PARERE n. 14/2016

Oggetto: Valutazione ambientale strategica. Masterplan per l'Areale Ferroviario. Parere ai sensi dell'art. 10, comma 2, della legge provinciale 5 aprile 2007, n. 2.

GUTACHTEN Nr. 14/2016

BETREFF: Strategische Umweltprüfung. Masterplan für das Bahnhofsareal Bozen. Gutachten im Sinne des Art. 10, Absatz 2, des Landesgesetzes vom 5. April 2007, Nr. 2.

Absolute Koten bezüglich Grabungstiefen gemäß Trinkwasserschutzplan WSG/1
Quote assolute relative alle profondità di scavo secondo Piano di tutela acqua potabile WSG/1

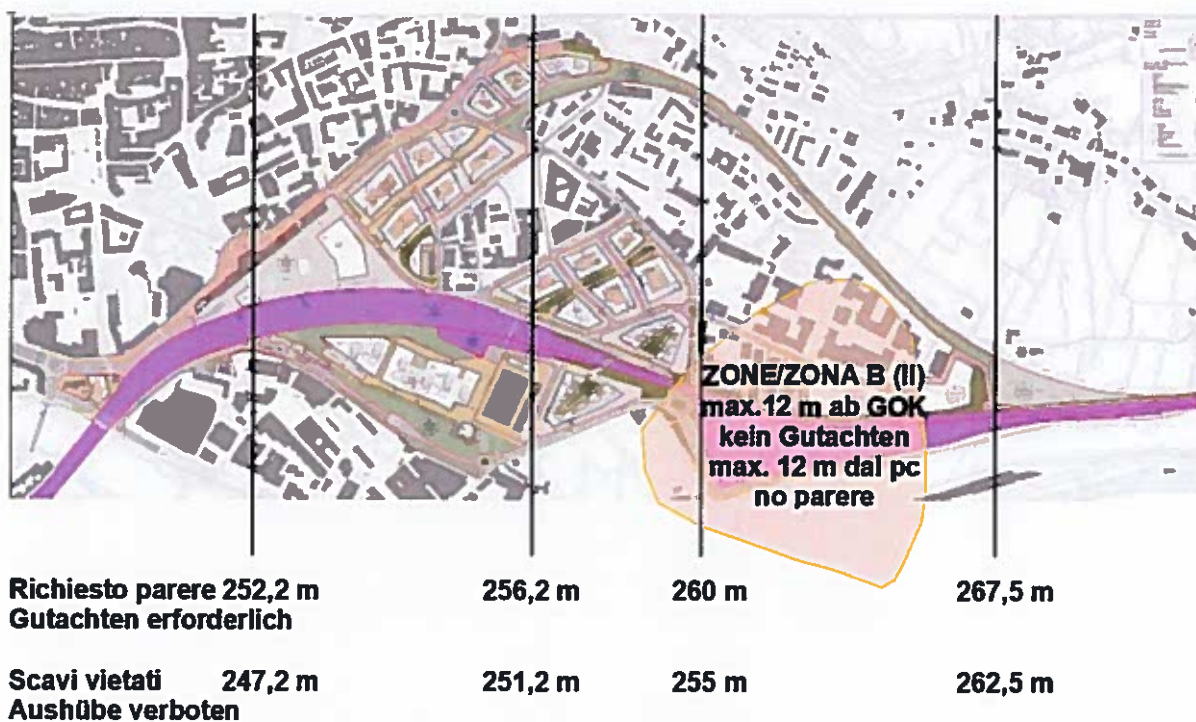
1. L'areale è situato all'interno della zona di tutela delle acque potabili Bolzano WSG/1, individuata dalla Giunta provinciale con deliberazione del 17.10.1983, n. 5922. Nell'area di progetto si trovano due pozzi utilizzati per l'approvvigionamento idrico potabile pubblico (denominati pozzi via Macello est e ovest), per ciascuno dei quali è stata individuata un'area di rispetto A (I) nonché un'area di rispetto B (II). Dovranno essere rispettate le relative norme, contenute nel piano di tutela delle acque potabili.
Nell'area di rispetto per le acque potabili B (II) viene consentito un limite di profondità massima di scavo di 12 m. dal piano di campagna.
Per l'intera area di tutela dell'acqua potabile (zona C rispettivamente III) vigono regolamenti specifici per quanto riguarda la profondità massima di scavo che fanno riferimento al livello massimo della falda acquifera ai sensi della "Relazione sullo stato della falda freatica nella conca di Bolzano" redatta dall'ufficio tutela delle acque nel settembre 1999. Il punto di riferimento è rappresentato dal livello della falda acquifera "19 - Stazione ferroviaria", il quale prevede per questo punto che debbano essere sottoposti a parere i progetti di scavo il cui fondo sia inferiore a quota 256,2m s.l.m.. Questa quota dovrà essere adeguata tenendo conto di una pendenza da est verso ovest di gradiente 1,5-0,8% (ad est del livello 19 rispettivamente ad ovest del livello 19). La relativa elaborazione grafica è riportata nell'allegato.

Absolute Koten bezüglich Grabungstiefen gemäß Trinkwasserschutzplan WSG/1

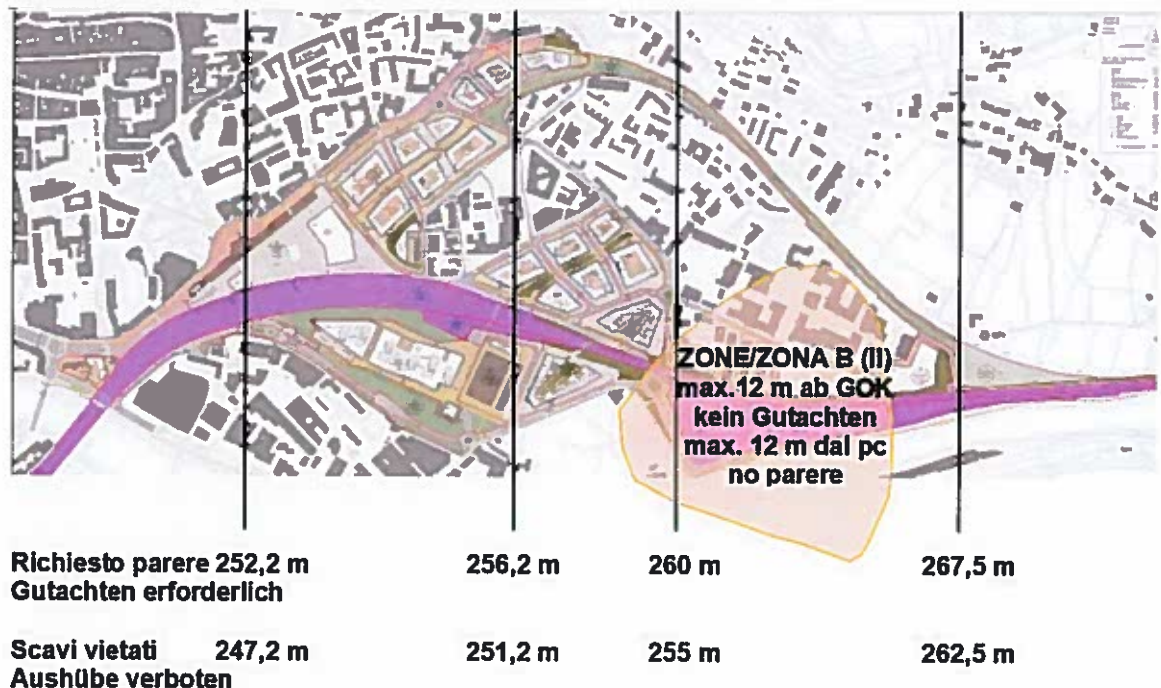
1. Das Areal befindet sich innerhalb des Trinkwasserschutzgebietes Bozen WSG/1, ausgewiesen mittels Beschluss des Landesausschusses vom 17.10.1983, Nr. 5922. Im Planungsareal befinden sich zwei Tiefbrunnen der öffentlichen Trinkwasserversorgung (benannt Tiefbrunnen Schlachthofstraße Ost und West), für welche jeweils eine eigene Schutzzone A (I) sowie eine Schutzzone B (II) ausgewiesen sind. Die diesbezüglichen Bestimmungen, ersichtlich im Trinkwasserschutzplan, sind einzuhalten.
In der Trinkwasserschutzzone B (II) gilt eine maximale Grabungstiefe von 12 m ab Geländeoberkante.
Außerdem gelten im gesamten Trinkwasserschutzgebiet (Zone C bzw. III) spezifische Vorschriften bezüglich der maximal zulässigen Grabungstiefen, die Bezug nehmen auf den maximalen Grundwasserhöchststand laut „Information über die Grundwasserverhältnisse im Bozner Talkessel“, herausgegeben vom Amt für Gewässernutzung im September 1999. Als Referenzpunkt gilt der Grundwassermesspegel „19-Bahnhof“, welcher für diesen Punkt die Begutachtung von Grabungsprojekten unterhalb von Kote 256,2 m ü.d.M. vorsieht. Infolge der Neigung der Grundwasser Oberfläche von Ost nach West, mit einem Gradienten von 1,5-0,8% (östlich des Pegels 19 bzw. westlich des Pegel 19) ist diese Kote entsprechend anzugleichen. Eine entsprechende graphische Ausarbeitung ist im Anhang ersichtlich.
